NAAM
INSTELLING
AFDELING
ADRES
PLAATS
LAND

Nijmegen, 26 februari 2015

Vanaf 1 juli 2014 is het Landelijk Referentie Centrum voor Bevolkingsonderzoek (LRCB) door GGD Nederland ingehuurd voor de medisch-inhoudelijke en fysisch-technische kwaliteitsbewaking van het radiologische deel van het Nederlandse bevolkingsonderzoek naar tuberculose. Tijdens de fysisch technische testen van de Thoraxsystemen EASY DR van de firma Oldelft zijn we een aantal zaken tegen gekomen die verbetering behoeven op het gebied van beeldkwaliteit en stralingshygiëne. In deze brief willen we u wijzen op de zaken die we geconstateerd hebben, aangevuld met concrete voorstellen hoe de kwaliteit geoptimaliseerd kan worden.

Figuur: positie van het filter in het diafragma

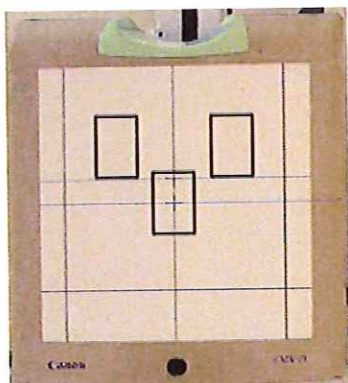
1. In de screening wordt geen extra filter gebruikt bij de thoraxopnamen. Het risico hiervan is dat cliënten/patiënten onnodig teveel dosis krijgen en dat daarmee niet voldaan wordt aan het ALARA principe (As Low As Reasonably Achievable). Het gebruik van een extra filtering van 0,1 Cu in de buis geeft een dosisreductie van ongeveer 30%. De kwaliteit van het beeld zal hierdoor hetzelfde blijven en het is bij volwassenen en kinderen te gebruiken. Het LRCB adviseert om het extra filter, dat reeds op de apparatuur aanwezig is, standaard te gebruiken. Dit filter bevindt zich in het diafragma en is 1mm Al/0.1mm Cu dik.

Het LRCB adviseert de GGD-en om standaard het 0,1 Cu filter voor te draaien. Oldelft zal bij de volgende onderhoudscontrole zorg dragen dat de meetvelden op de cliënt/patiënt geprojecteerd worden en wij adviseren om kinderen tot en met 5 jaar oud zonder rooster, te collimeren met de voorzetlamel en opnamen in AP positie te maken. Dit ter bevordering van de uniformiteit in het maken van kinderthoraxen.

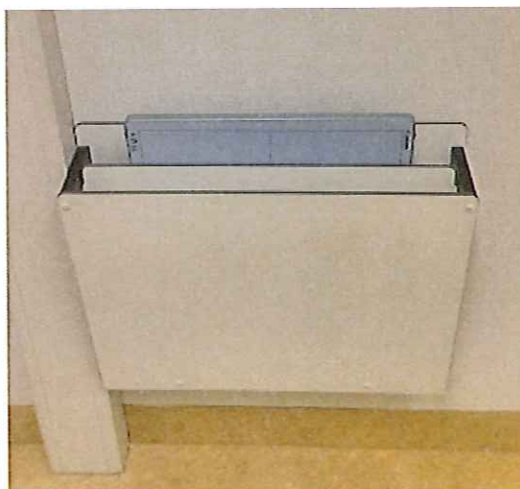
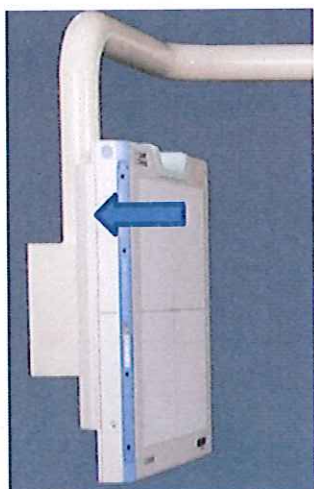
4. Bij het maken van kinderthoraxen wordt het strooistralenrooster niet verwijderd. Het gebruik van een strooistralenrooster bij thoraxfoto's van kinderen tot en met 5 jaar is onnodig en leidt slechts tot een forse verhoging van de dosis. Geadviseerd wordt bij thorax opnamen binnen deze groep, waar mogelijk, het rooster te verwijderen. Teneinde beschadiging aan het rooster te voorkomen wordt geadviseerd een speciale bak via Oldelft te bestellen waar dit rooster tijdelijk en makkelijk in te plaatsen is. Deze bak kan aan de muur bevestigd worden.
